## **PA 5.633/2019**

**Intervenção em imóveis Tombados Centro Cívico e Praça IV Centenário  
Praça IV Centenário, Prédio dos Correios, Escola Estadual Américo Brasiliense,  
Marco Zero, Passarela Luso Brasileira**

**Interessado: Depto. de Manutenção e Áreas Verdes – Secretaria de Manutenção e  
Serviços Urbanos**

Figura 14 - Rampa executada sobre parte da escada do prédio dos Correios.

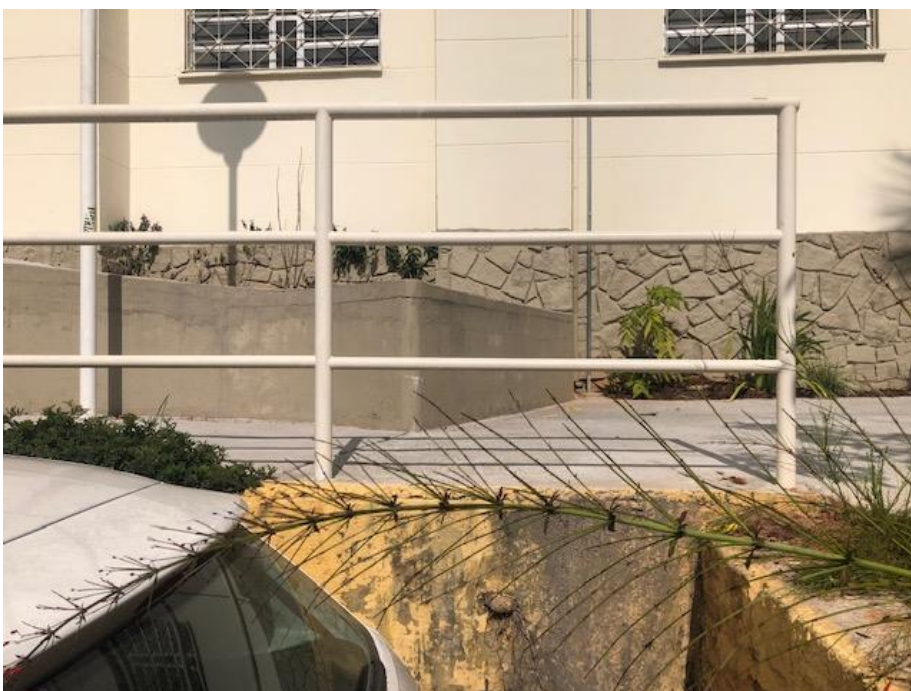
A rampa para carga e descarga implantada na fachada voltada para Rua Delfim Moreira (ver figura 12 e 14) eliminou parte da escada. Esta solução deveria ter levado em consideração o princípio da **reversibilidade**, com a utilização, por exemplo, de uma rampa metálica apenas apoiada na escada.
